SKARGA

na rażącą i wieloletnią beczynność Prezydenta Miasta Chełm oraz niedopełnienie obowiązków w zakresie zapewnienia bezpieczeństwa ruchu drogowego w otoczeniu placówek oświatowych

Zespół Szkolno - Przedszkolny nr 3
z Oddziałami Integracyjnymi
w Chełmie

W związku z przebudową Drogi Krajowej nr 12 w obrębie Zespołu Szkolno - Przedszkolnego nr 3 z Oddziałami Integracyjnymi w Chełmie przedstawiam własne propozycje poprawy bezpieczeństwa uczniów, rodziców oraz mieszkańców miasta Chełm.

Rys. 1 – Wyjazd bezpośrednio przy ekranach

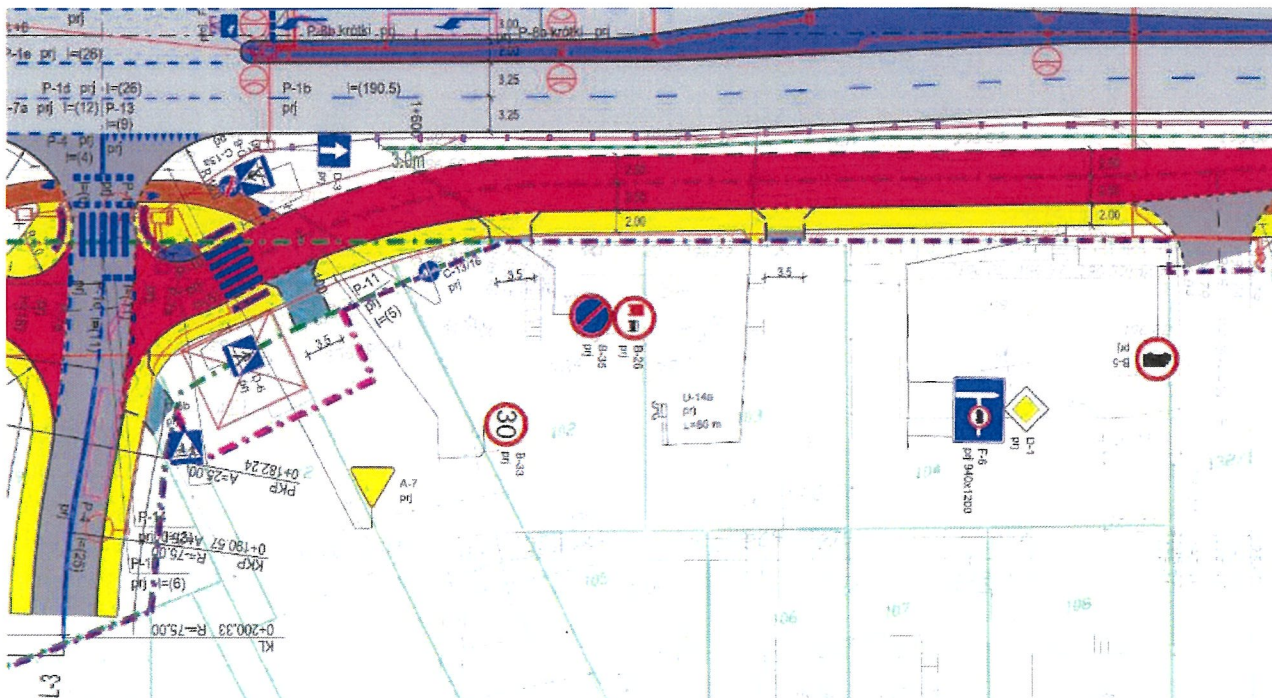
1. Wszyscy wspólnie cieszymy się z inwestycji, która w sposób oczywisty ma poprawić nasz komfort, bezpieczeństwo w użytkowaniu. Podczas projektowania prawdopodobnie nie wzięto pod uwagę obszaru wokół szkoły. Dopiero po wybudowaniu infrastruktury pojawiają się sytuacje i miejsca potencjalnie niebezpieczne zagrażające zdrowiu i życiu. Jednym z takich miejsc jest wyjazd ze szkoły tuż przy ekranach dźwiękochłonnych, które znajdują się bezpośrednio przy chodniku oraz drodze dla rowerów. Zasłaniają one widoczność kierowcom i innym użytkownikom. Podobna sytuacja ma miejsce przy przejściu dla pieszych na ul. Rejowieckiej.

Rys. 3 – Kontraruch

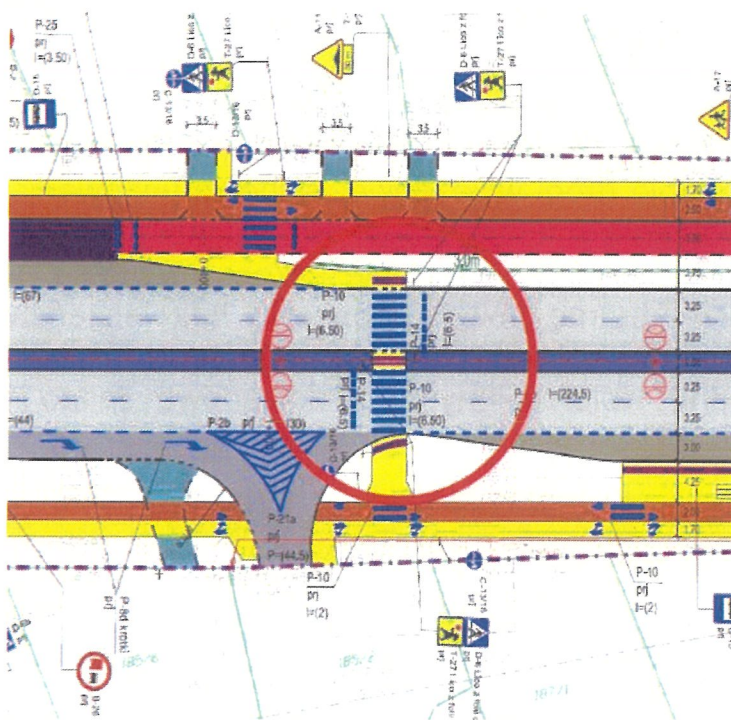
Sytuacja w tym miejscu jest o tyle niebezpieczna, że stworzono kontraruch w kierunku zachodnim. O czym świadczą znaki pionowe i tabliczka T-22 przy znaku B-2 Zakaz wjazdu (Rys. 3). W tej sytuacji rowerzyści muszą jechać pod prąd po prawej stronie drogi. Sytuacja zupełnie nie zrozumiana. Tam jest miejsce na zrobienie kontarapasa albo drogi dla rowerów ponieważ droga ma 5m szerokości. Brakuje także oznakowania pionowego w postaci tabliczki T-22 Nie dotyczy rowerów (Rys. 4) za skrzyżowaniem przy znaku D-3 Droga jednokierunkowa co może kierowców wprowadzać w sytuację w której mogą nie spodziewać się rowerzystów jadących pod prąd.

Rozwiązanie nr 1:

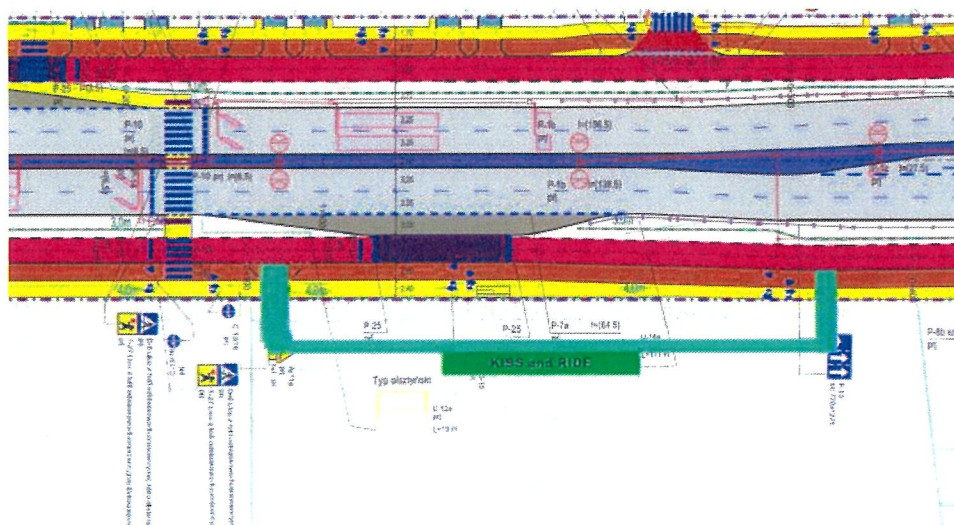
Aktualnie kierowcy zatrzymują się na drodze dla rowerów i parkują tam auta stwarzając zagrożenie dla dzieci i rowerzystów. Dodatkowo dzieci wysiadają po lewej stronie wprost na drogę serwisową albo na prawą stronę wprost pod rowerzystów, którzy omijają bezprawnie zaparkowany pojazd. Parkowanie na drodze dla rowerów jest wykroczeniem zgodnie z Art. 49.1 pkt. 11 Prawo o ruchu drogowym. Drzwi pojazdu otwierają się wtedy na chodnik i osoby jadące hulajnogą elektryczną ze znaczną prędkością mogą ulec wypadkowi.

Zakaz wjazdu na teren szkoły pojazdów innych niż służbowe. Wykonanie nowego wyjazdu z parkingu szkolnego poza strefą ekranów w kierunku wschodnim i wykonanie drogi wyjazdowej jednokierunkowej jak na załączonym projekcie oraz utworzenie w miejscu obecnego parkingu strefy K&R. Dodatkowo wchodzi w grę budowa drogi na terenie szkoły i wyjazdu. W tym przypadku zakazy wyjazdu przez bramę główna poprawiłby bezpieczeństwo użytkowników. Możliwy byłby jedynie wjazd ponieważ kierowcy będą mieć widok na drogę dla rowerów oraz chodnik. Kolor zielony droga dojazdowa. Jasno zielony strefa K&R
